Oggetto: Variante al PUA di iniziativa privata relativo alla Scheda Norma A1 – Crocetta. Conferenza di Servizi decisoria ex artt. 14 e seguenti della legge 241/90– forma semplificata e modalità asincrona. **Determinazione di conclusione positiva.**

Intervento: variante al PUA di iniziativa privata relativo alla "Scheda Norma A1"

Oggetto: Variante PUA iniziativa privata relativo alla Scheda Norma A1 CROCETTA.

Allegati: Planimetria Rete Energia Elettrica

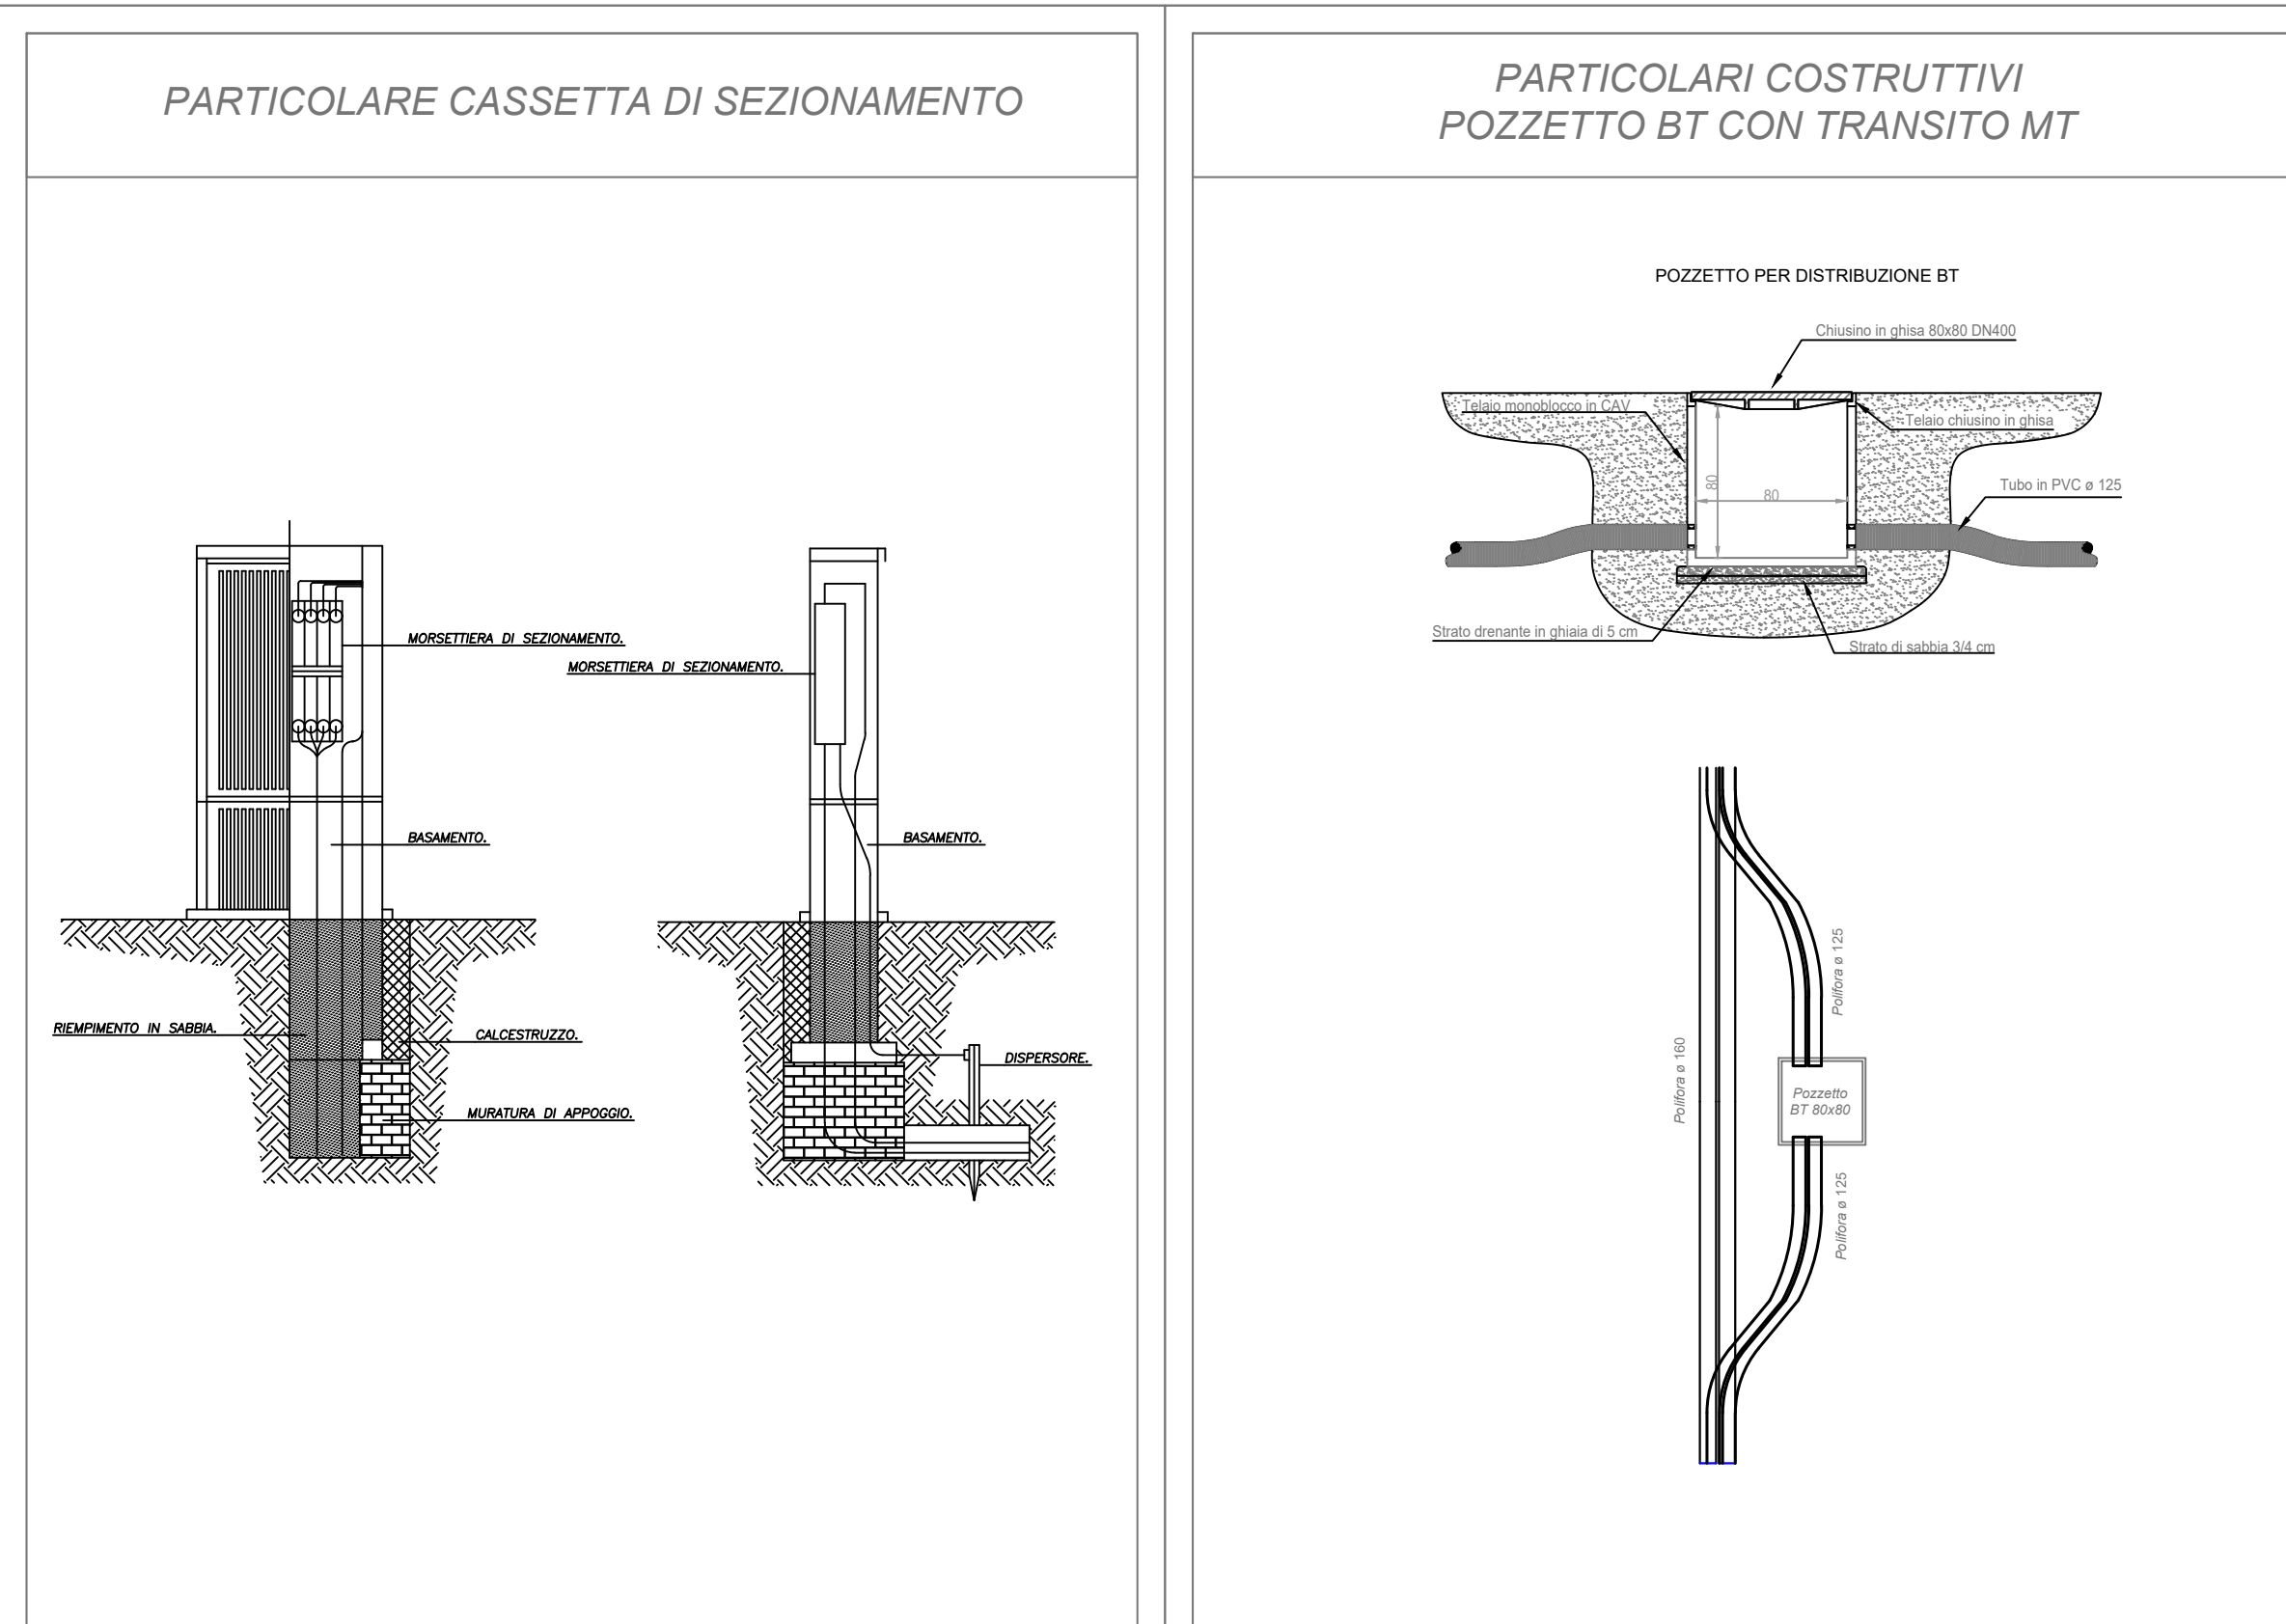
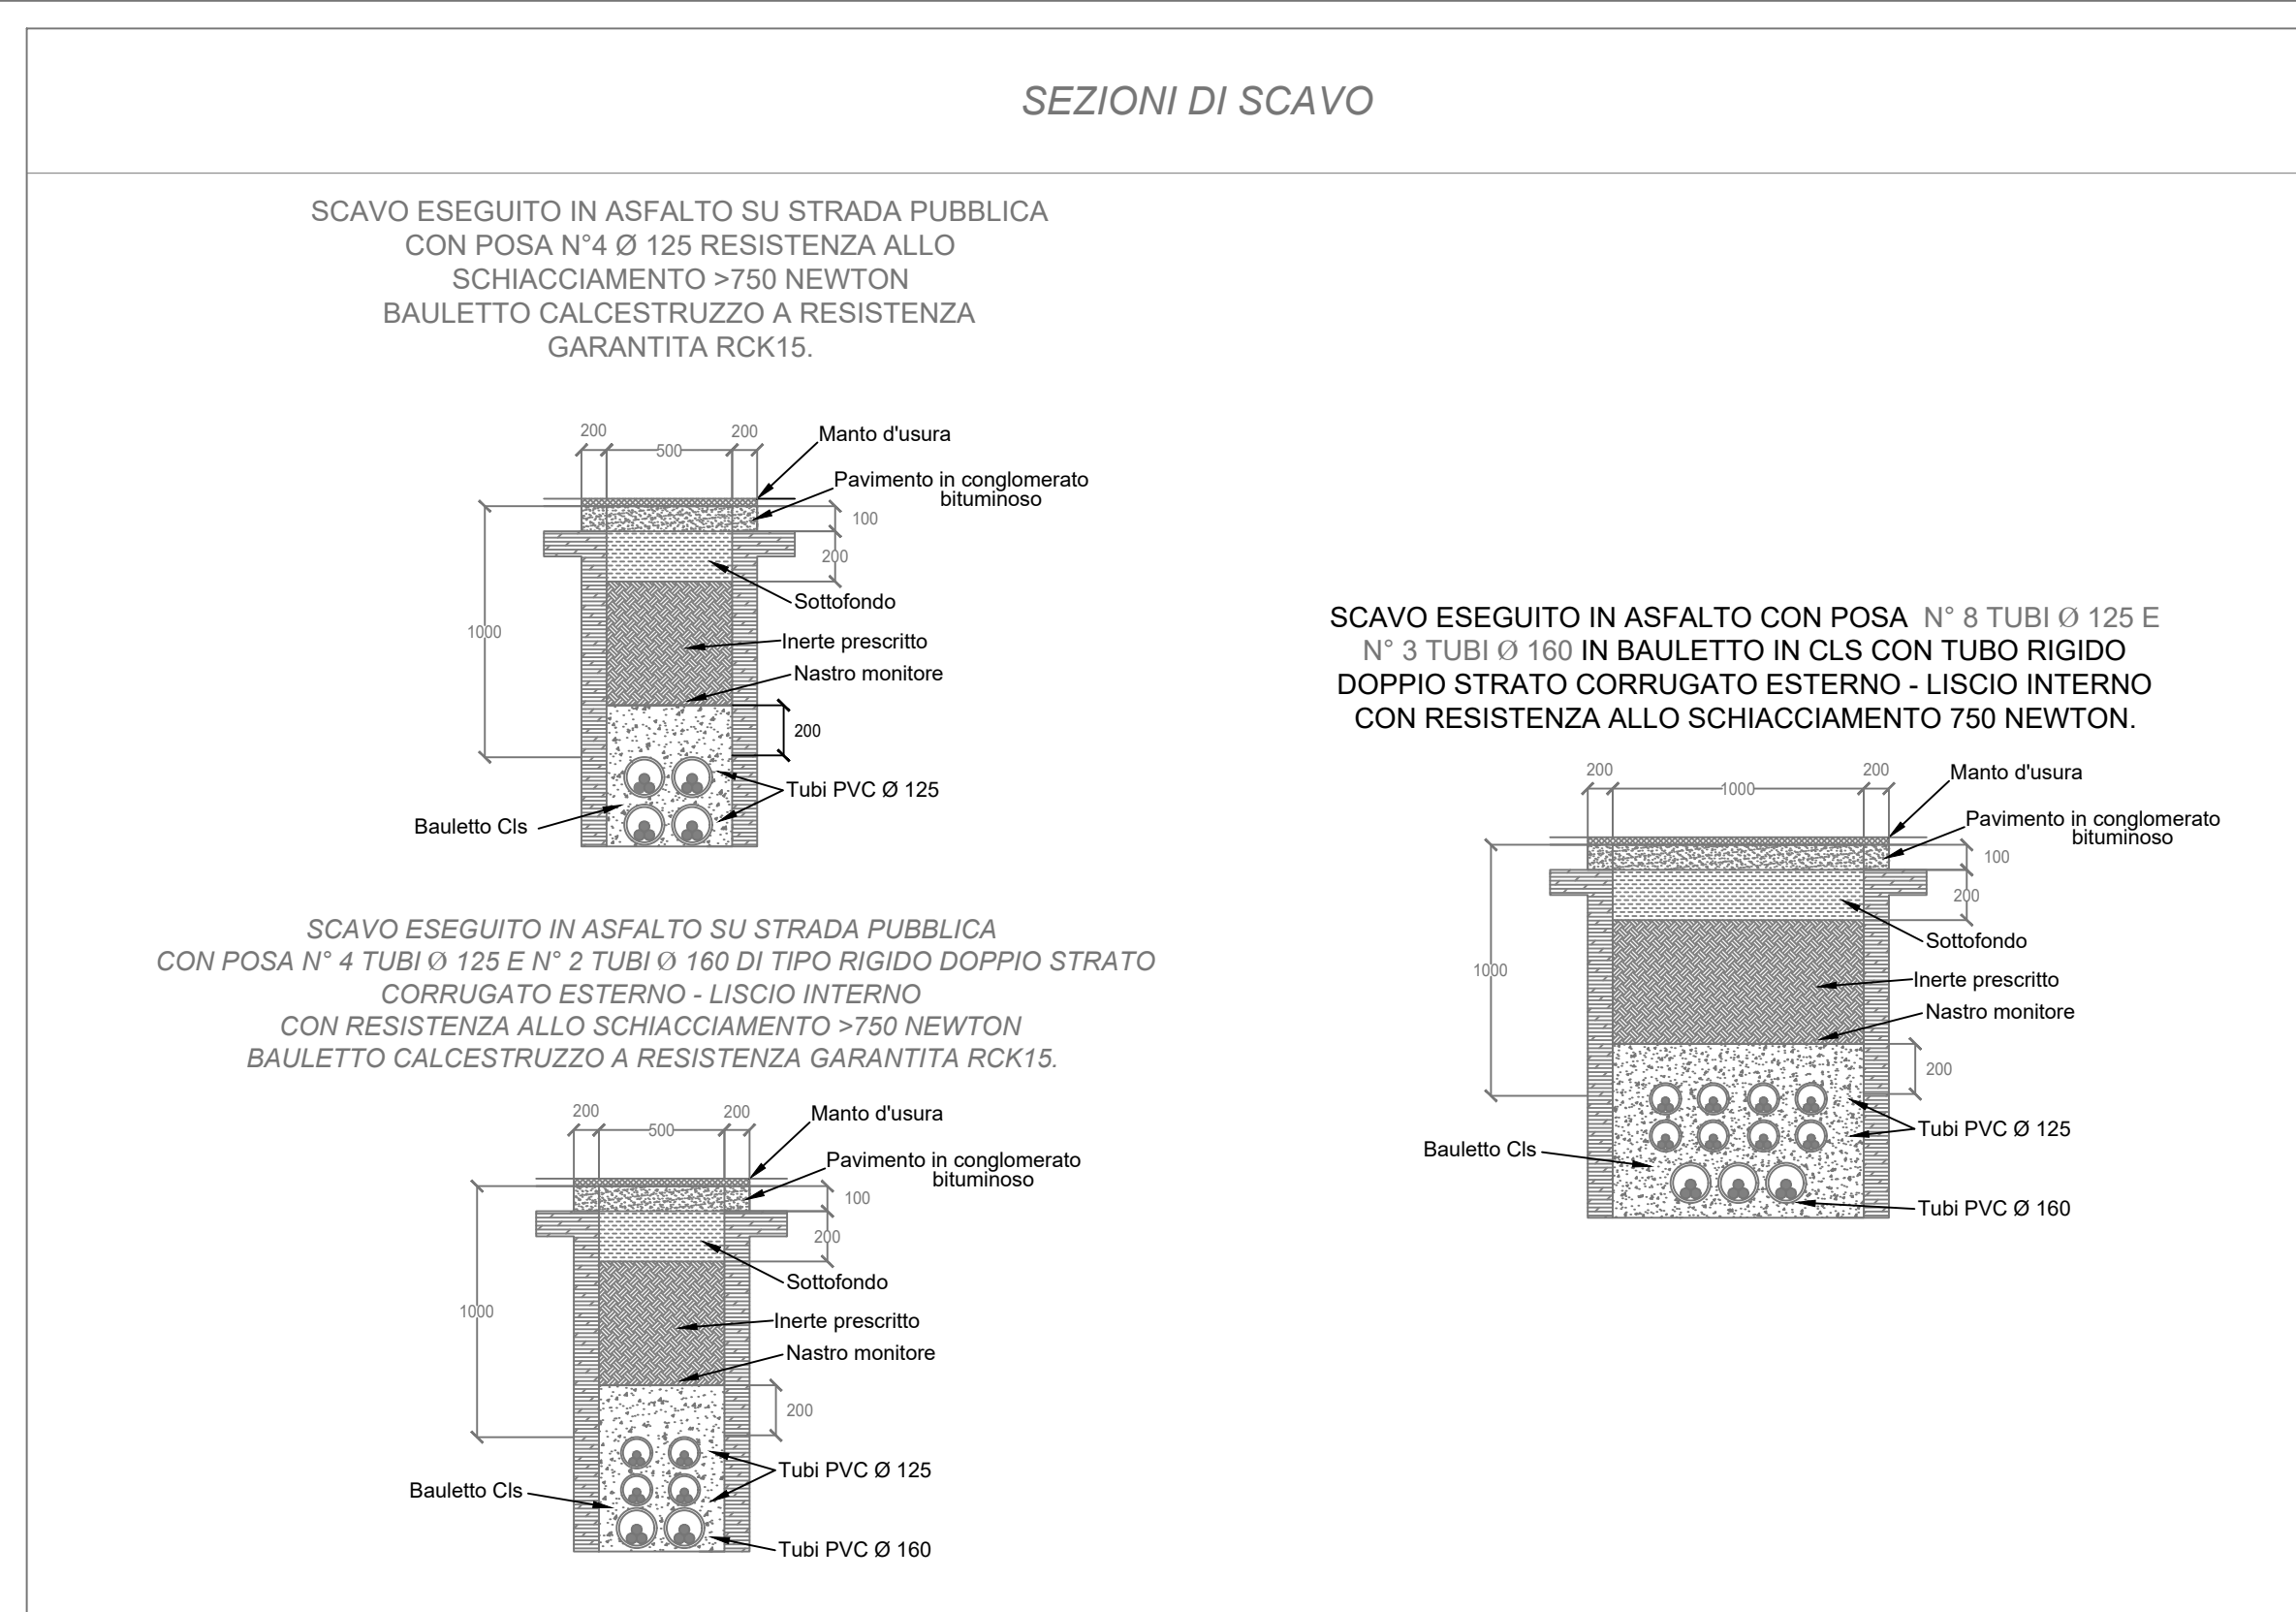
- le cabine di trasformazione MT/BT necessarie per l'elettificazione del comparto dovranno essere posizionate secondo quanto indicato nella planimetria in allegato, nella quale sono anche riportate indicazioni in merito alla tipologia costruttiva e alle dimensioni necessarie; la precisa definizione del posizionamento delle cabine nonché una maggior definizione delle caratteristiche tecniche di dettaglio potranno essere rimandate alle successive fasi di progetto;

- gli elettrodotti necessari per l'elettificazione del comparto dovranno avere di massima il tracciato indicato nelle planimetrie allegate; una maggior definizione dei tracciati, degli elementi a corredo (camerette, pozzetti, colonnette, etc) e delle loro caratteristiche tecniche di dettaglio dovranno essere rimandate alle successive fasi di progetto; si specifica comunque fin da subito che:
